Reporte de Auditoría de Espacios Públicos con Enfoque de Género

Fecha: Miércoles 12 de marzo de 2025.

En el marco de los esfuerzos por garantizar la accesibilidad y la inclusión en los espacios públicos del municipio de Baní, se llevó a cabo una auditoría con enfoque de género para evaluar las condiciones de infraestructura y accesibilidad en distintos puntos estratégicos de la ciudad.

PARQUE INFANTIL ENCARNACIÓN ECHAVARRÍA

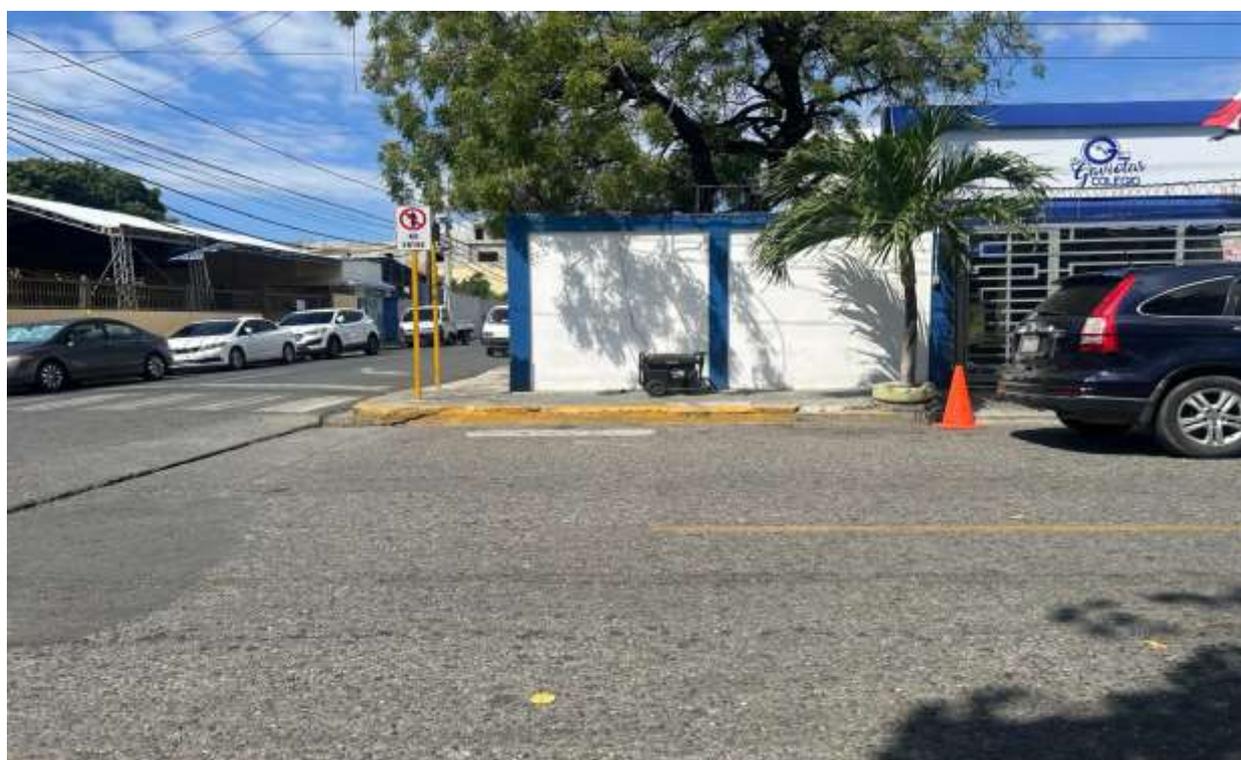
- Dispone de baños separados para hombres y mujeres.
- Se recomienda instalar cambiadores para niños en los baños existentes.
- Se observó la falta de rampas en las intersecciones del parque, lo que dificulta la movilidad de coches y sillas de ruedas.
